# 東海第二発電所 設計及び工事計画に係る説明資料 (防潮堤 (鋼製防護壁) の構造変更)

2025年3月11日  
日本原子力発電株式会社

# 審査会合コメント整理表

表1 残置する地中連続壁部の状態

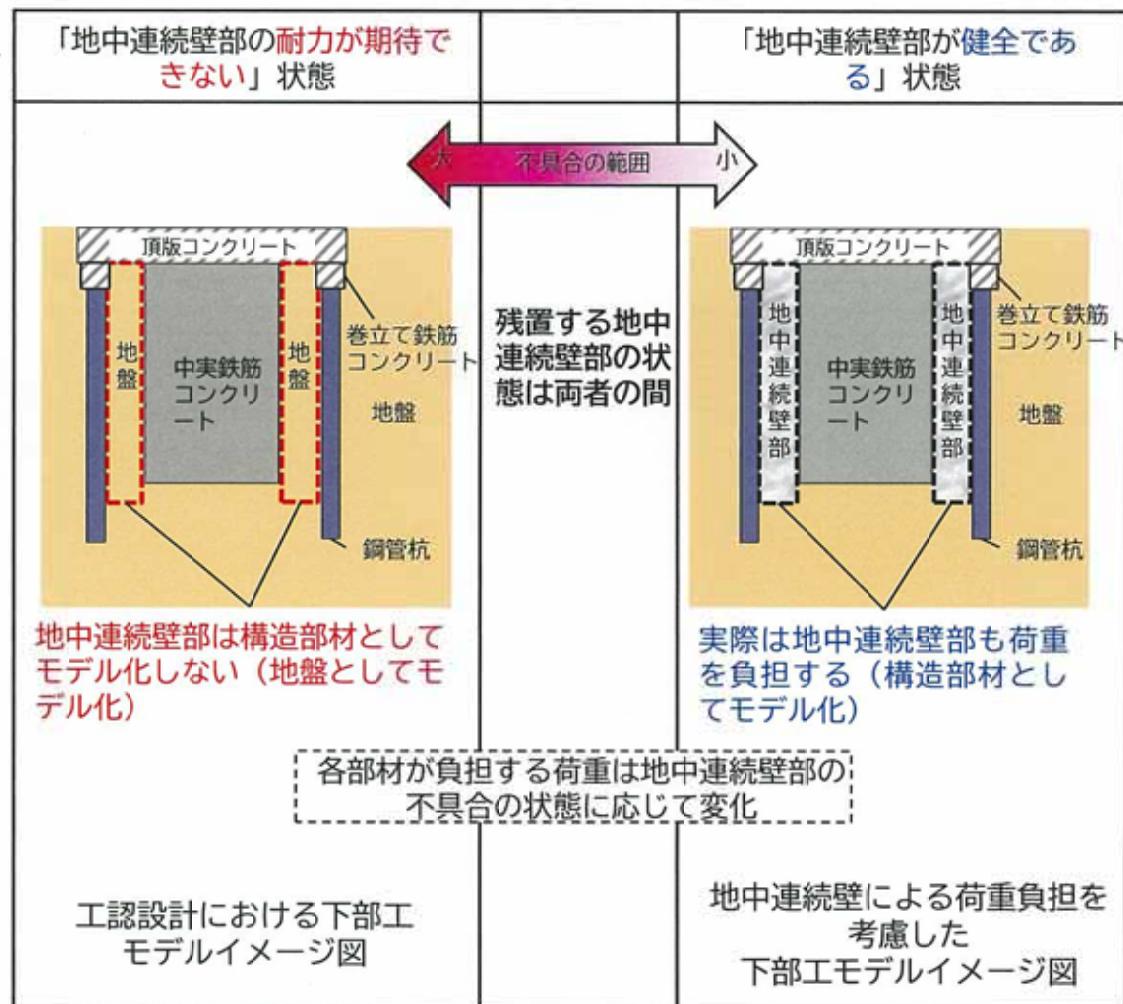
No	コメント
②	既工認に立ち返り、設計や工事等の各方面から課題を網羅的に整理した上で対応方法を示すこと。
③	不確かさを考慮して設計すること（局部的に応力集中が起こる可能性も否定できない）
⑦	地中連続壁を残置する影響については、想定される様々な角度から十分に検討すること。
⑩	構造変更案について具体的な評価の説明に当たっては、実現可能性・基準適合性を的確に審査できるレベルに達した資料を整えて説明すること。また、特徴や弱点を踏まえて課題を網羅的に抽出してロジックを含めて資料化すること。

No	回答概要
②, ③, ⑦, ⑩	<p>鋼製防護壁基礎のうち残置する“地中連続壁部”は、不具合の全容が把握できておらず、地震・津波荷重に対する耐力が期待できない状態である可能性があるため、構造部材として考慮しないこととし、工認設計における解析評価では“地中連続壁部”を「地盤」としてモデル化する。</p> <p>ただし、不具合のある“地中連続壁部”は、実際はある程度の強度・剛性を保有することから“地中連続壁部”が中実鉄筋コンクリート・鋼管杭とともに地震・津波荷重を負担することになるため、“地中連続壁部”的強度・剛性を考慮した状態における中実鉄筋コンクリート、鋼管杭、上部工及び接続部への影響を網羅的に確認するとともに、その結果についてSTEP3及びSTEP4で説明を行う。</p> <p>なお、中実鉄筋コンクリートの設計については、「中実鉄筋コンクリート部+地中連続壁部」に発生する断面力を「地中連続壁部が健全」残置する地中連続壁部を期待せず、中実鉄筋コンクリートのみに負担させる設計を成立させることで、中実鉄筋コンクリートは十分な保守性（網羅性）を有する設計とする。</p>

- 鋼製防護壁基礎のうち残置する“地中連続壁部”は、不具合の全容が把握できておらず、地震・津波荷重に対する耐力が期待できない状態である可能性があるため、構造部材として考慮しないこととし、工認設計における解析評価では“地中連続壁部”を中実鉄筋コンクリートと鋼管杭の変形が生じやすい「地盤」としてモデル化する（表1の左図）。
- ただし、不具合のある“地中連続壁部”は、実際はある程度の強度・剛性を保有することから“地中連続壁部”が中実鉄筋コンクリート・鋼管杭とともに地震・津波荷重を負担することになるため、“地中連続壁部”的強度・剛性を考慮した状態における中実鉄筋コンクリートと鋼管杭の変形、断面力への影響も確認する必要がある。
- 中実鉄筋コンクリート・鋼管杭の各部材が負担する荷重は、“地中連続壁部”的不具合の状態に応じて変化し、残置する“地中連続壁部”的実際の状態は、不具合範囲が極めて大きい状態を想定した「地中連続壁部の耐力が期待できない」状態と不具合範囲が極めて小さい状態を想定した「地中連続壁部が健全である」状態の間にある（表1）。

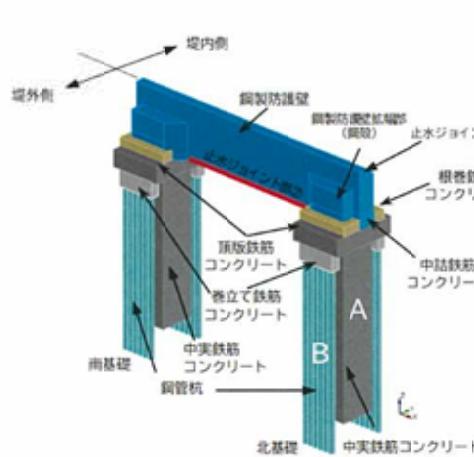
No	コメント
⑥	鋼製防護壁全体としての構造と施工方法に成立性が見込まれる形で検討すること。

No	回答概要
⑥	<p>構造変更後の構造成立性の見通しを確認するため、鋼製防護壁基礎にとって最も厳しい荷重条件となる重畠時（敷地に遡上する津波＋余震）のケースで検討した。</p> <p>耐津波設計の基本設計方針に基づき解析評価を行った結果、基礎（中実鉄筋コンクリート、杭、巻立て鉄筋コンクリート、杭頭接合部、頂版鉄筋コンクリート）、接合部（アンカーボルト）、上部工（鋼製防護壁）、基礎地盤のいずれにおいても許容限界を満足していることを確認できたことから、構造が成立する見通しを得た。</p>

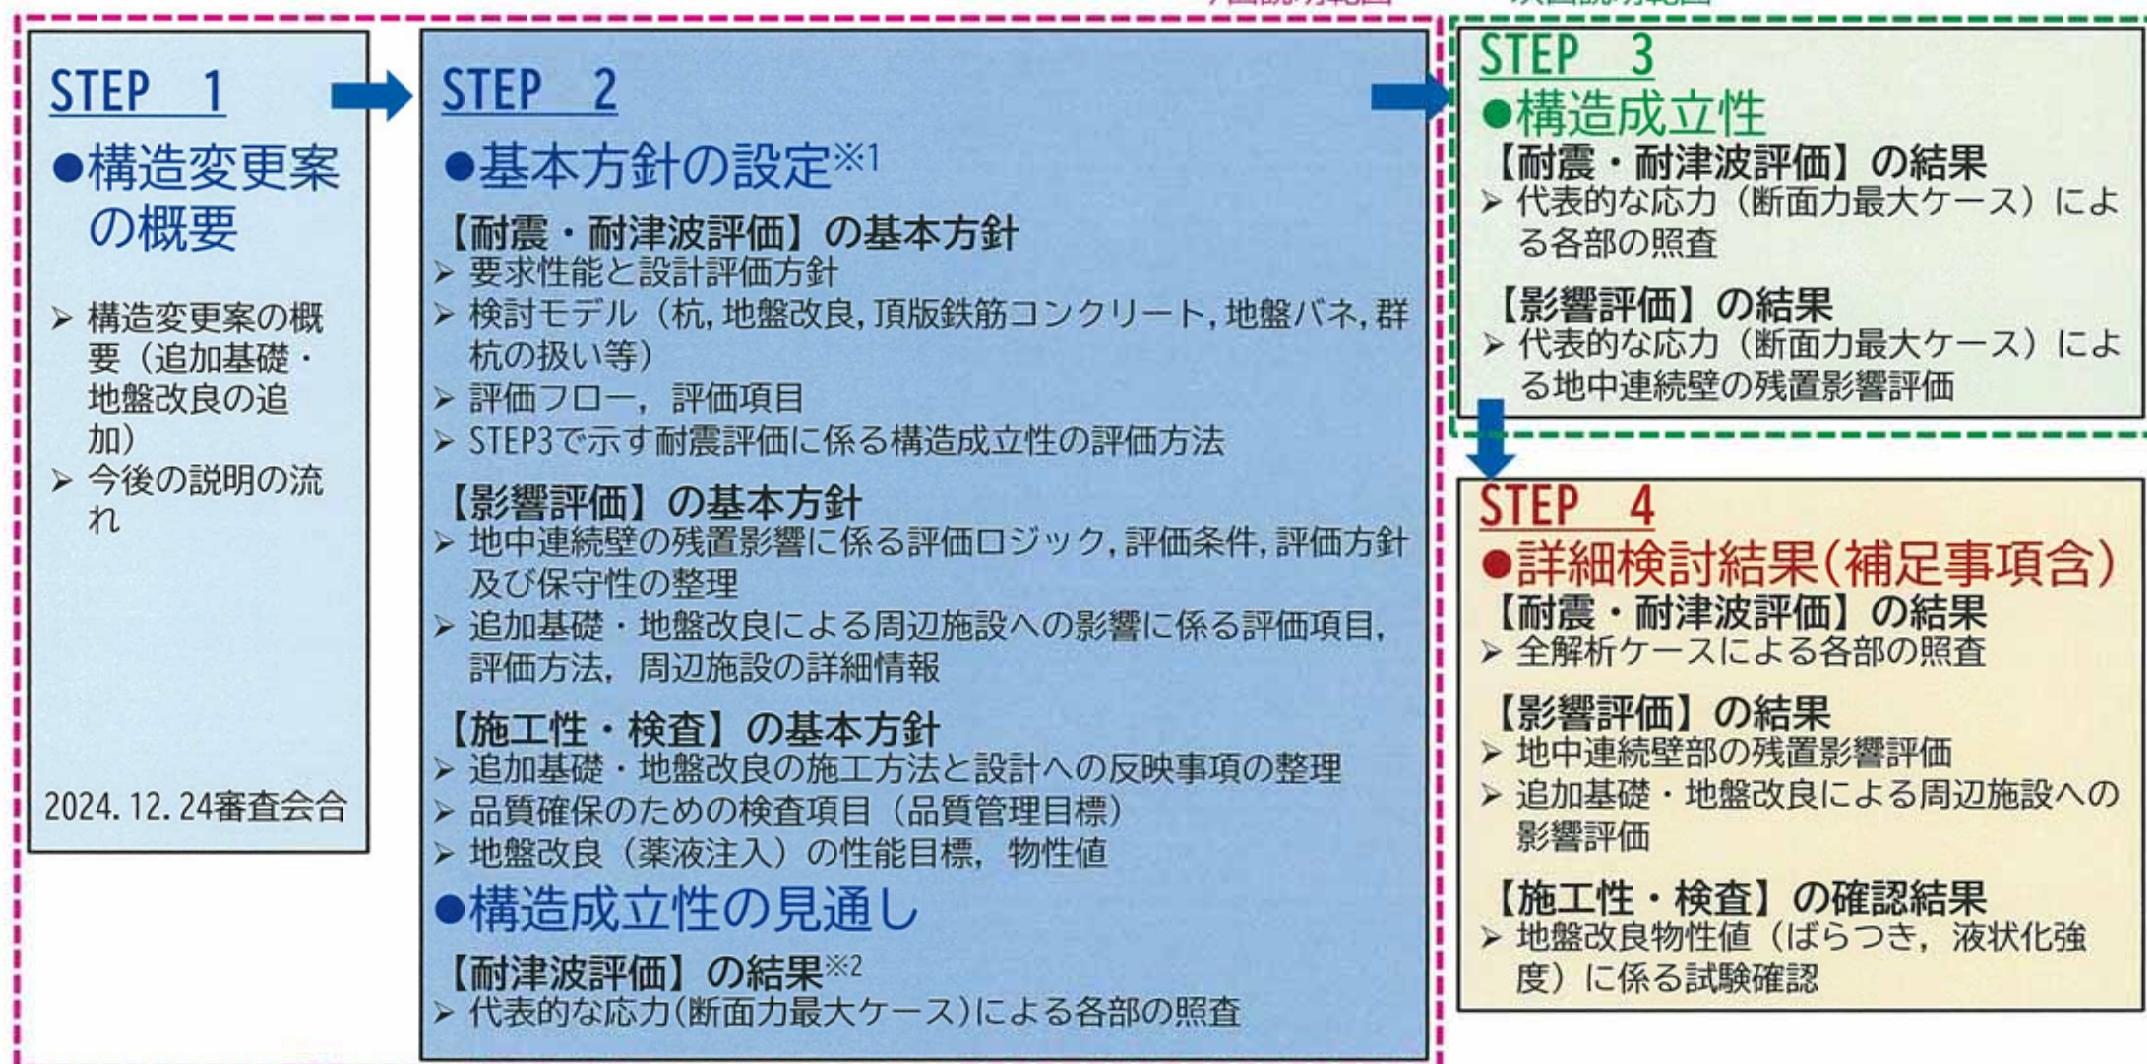
No	コメント
⑪	説明スケジュールを明確にすること。

No	回答概要
⑪	スケジュールについて説明する。 次回のSTEP3については3月から説明を開始する予定。 STEP4はSTEP3が終了次第、4月以降から説明を開始する予定。
